GRANSKNINGSUTLÅTANDE 2020-03-19

Detaljplan för kvarteret Åkeriet, fastigheten Brännäset 15
och del av fastigheterna Tälje 3:1 och 3:16, i Norrtälje stad
Ks 17-761

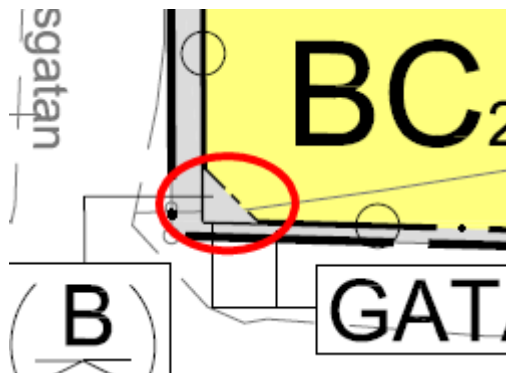
Gränsbeteckningarna redovisas olika i planbestämmelserna och i plankartan.

Användningsgränsen i sydvästra hörnet i kartan redovisas med en tunnare linje än den i bestämmelserna, se kartskiss nedan:

Markägförhållanden under rubriken PLANDATA har reviderats och förtydligats. Plankartan har förtydligats avseende symboler och linjer.

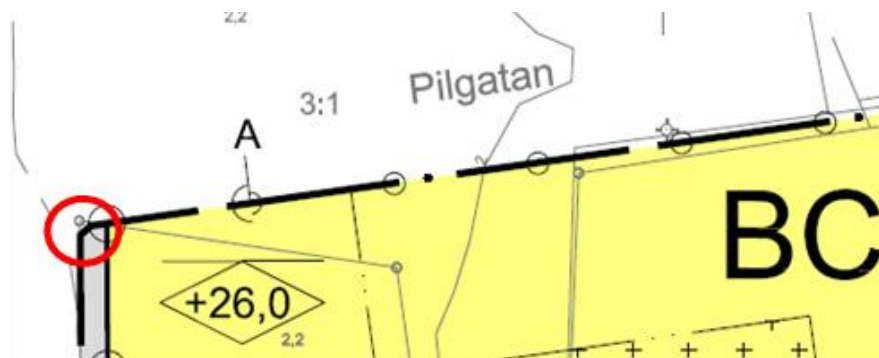
Plan 0188-P12/21 - Fastigheten Brännäset 15 samt del av Tälje 3:1 och 3:14 i Norrtälje stad fastställd 2012-10-06 finns registrerad på fastigheten. I den digitala registerkartan ser det även ut som att plan 0188- P15/3 – Skelettplan för Norrtälje hamn berörs utav planområdet.
